改善箇所説明図

路線バスのバッテリーのアース回路において、下記の製造時の原因によりアースケーブル端子と車体の固定が不確実なため、アースケーブル端子固定ボルトが緩み、接触不良となるものがある。そのため、バッテリー電源が断たれ、最悪の場合、エンジンが停止したり、扉が開いていた際は、扉が閉じるおそれがある。

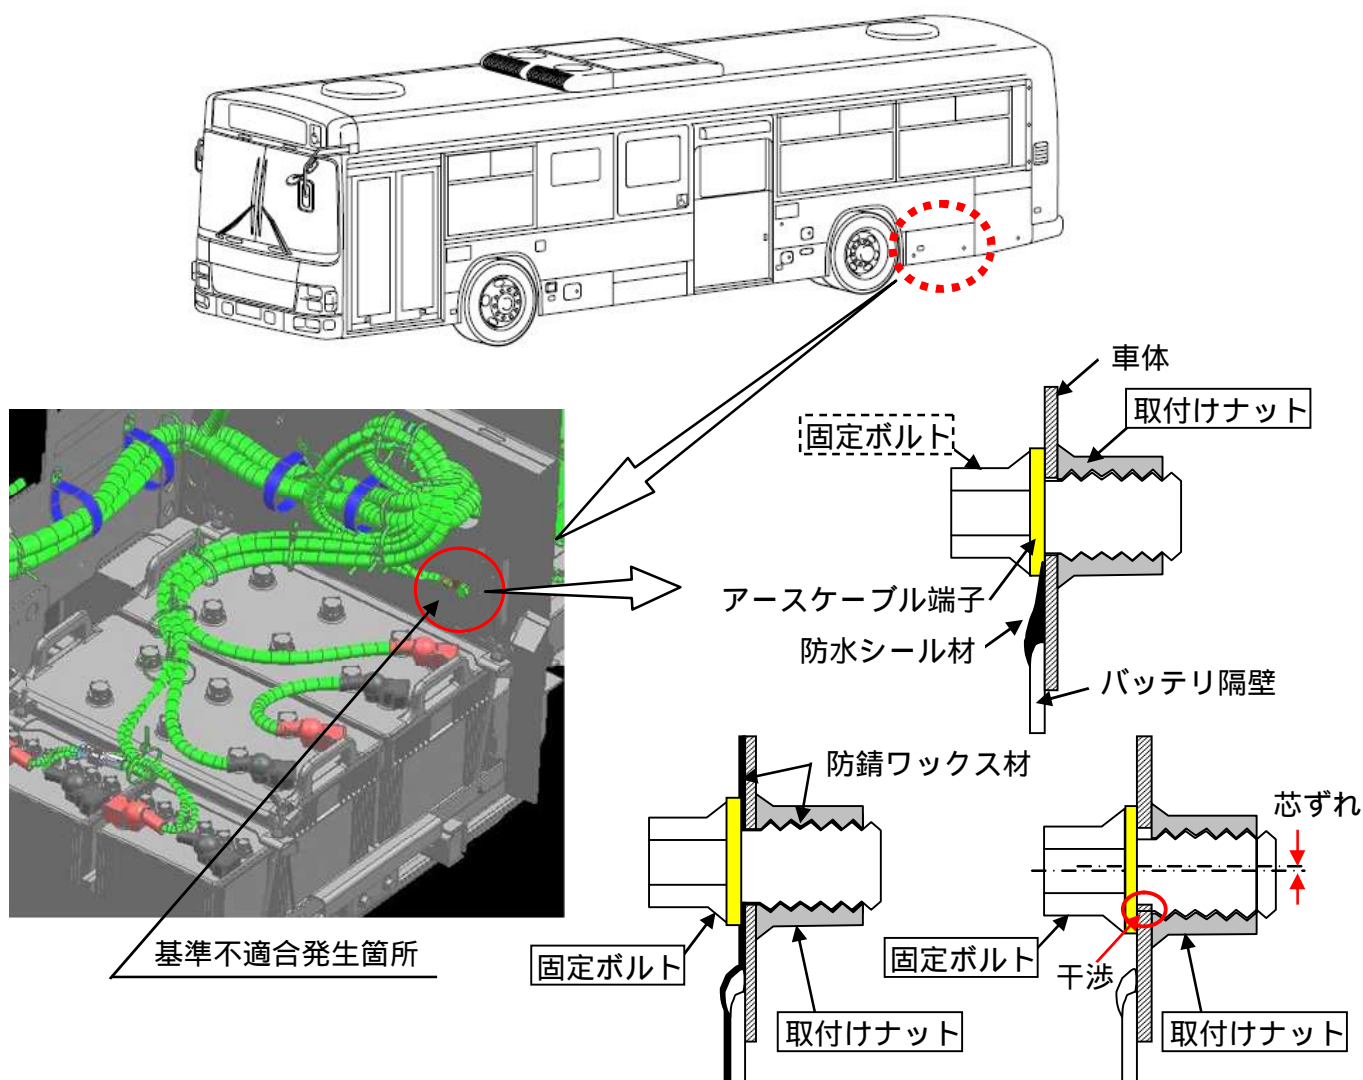
防水シール材がアースケーブル端子と車体の間に噛み込んでいる。

防錆ワックス材がアースケーブル端子と車体の間に噛み込んでいる。

アースケーブル端子固定ボルト取付けナットと車体穴の芯がずれ、ボルトのねじ山と車体が干渉する。

改善の内容：

全車両、アースケーブル端子固定ボルト取付けナットをねじ切り処理し、防水シール材を除去すると共に、アースケーブル端子固定ボルトを点検し、損傷している場合は当該ボルトを新品に交換する。
防錆ワックス材を除去すると共に、アースケーブル端子固定ボルトを新品に交換する。
アースケーブル端子固定ボルトを新品に交換する。

識別：バッテリーの台車ボルトに識別ペイント（黄色）を塗布する。
